Valutazione di Impatto Ambientale relativa ad un parco eolico sito nel territorio comunale di Poggio Imperiale (FG) e infrastrutture connesse nei Comuni di Lesina, Apricena e San Paolo di Civitate (FG), della potenza pari a 42,0 MW

ID_VIP:4021

Risposta alla Richiesta di Integrazioni nota prot. CTVA-6909_2018-0023 del 24/07/2018 emessa dalla COMMISSIONE TECNICA DI VERIFICA DELL'IMPATTO AMBIENTALE – VIA E VAS

Figure territoriali nel raggio di 20 km dall'impianto proposto

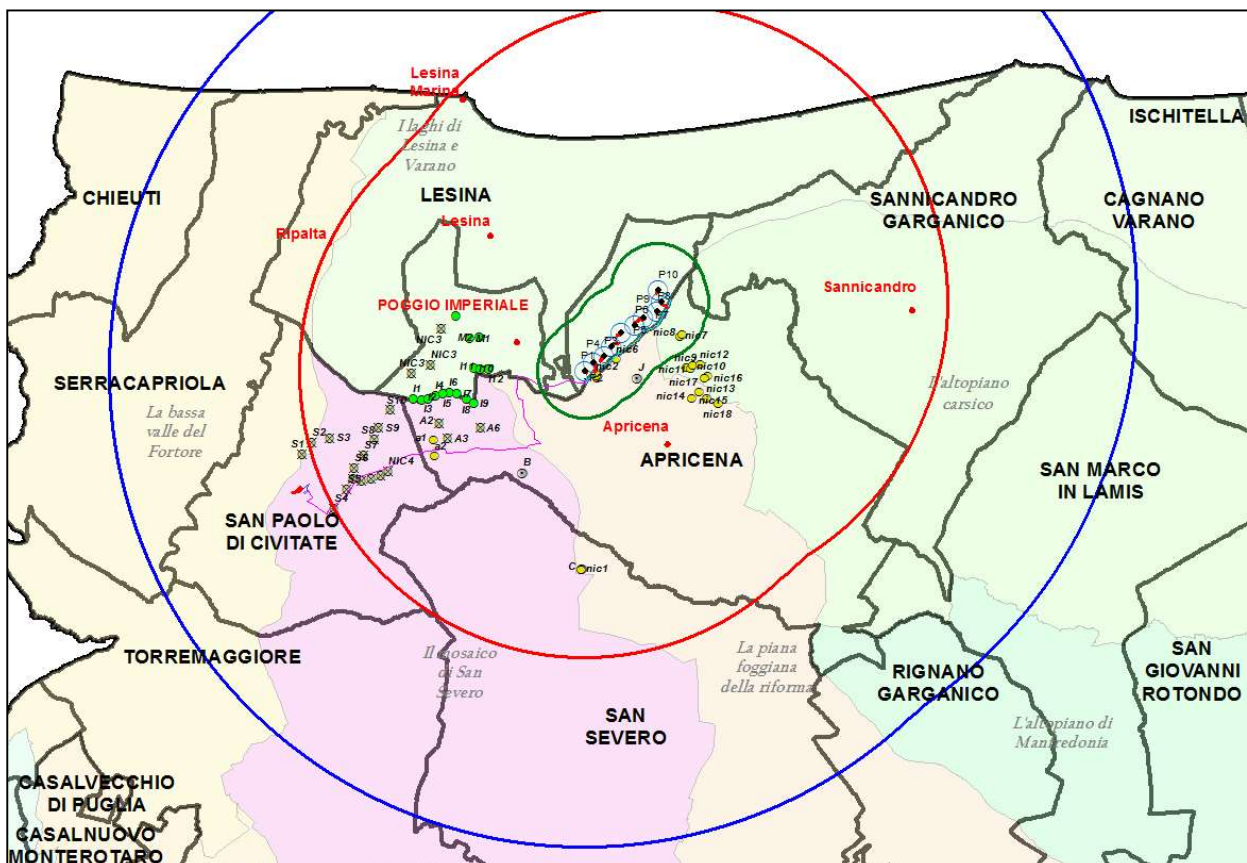
Considerato, infine, che la Regione Puglia, con la D.D. del Servizio Ecologia n. 162/2014 "Indirizzi per l'integrazione procedimentale e per la valutazione degli impatti cumulativi di impianti di produzione di energia da fonti rinnovabili nella Valutazione di Impatto Ambientale — regolamentazione degli aspetti tecnici", emanata a seguito della D.G.R.

2122/2012, ha definito una specifica metodologia di analisi degli impatti cumulativi, in particolare indicando al paragrafo "H - Tema: impatto sul patrimonio culturale e identitario" come verificare e valutare l'incidenza delle trasformazioni introdotte da tutti gli impianti sulle figure territoriali del PPTR contenute nell'Area Vasta di Indagine (AVI) pari a 20 Km di distanza dagli aerogeneratori e ritenuto necessario, a completamento di quanto già trasmesso, che venga verificato che "il cumulo prodotto dagli impianti presenti" nell'AVI non interferisca con le regole di riproducibilità delle invariati strutturali come indicate e descritte nella Sezione B delle Schede degli Ambiti paesaggistici del PPTR, si chiede di integrare la documentazione progettuale con elaborati secondo quanto sopra indicato, e dettagliatamente riportato nel paragrafo "H - Tema: impatto sul patrimonio culturale e identitario", di cui all'allegato alla D.D. n. 162/2014.

Il PPTR riporta, in un raggio di 20 km dall'impianto eolico proposto le seguenti figure territoriali:

Gli aerogeneratori di progetto e relative piste e piazzole, sono interamente ubicati all'interno della figura territoriale "I laghi di Lesina e Varano", in vicinanza della figure territoriali "La piana foggiana della riforma" e tangenti all'"L'altopiano Carsico".

Le opere di connessione attraversano (cavidotto MT), in un percorso completamente interrato, le stesse figure territoriali degli aerogeneratori per poi assestarsi, insieme alle stazioni elettriche di trasformazione e connessione ed il cavidotto interrato AT all'interno della figura territoriale "*Il Mosaico di San Severo*".
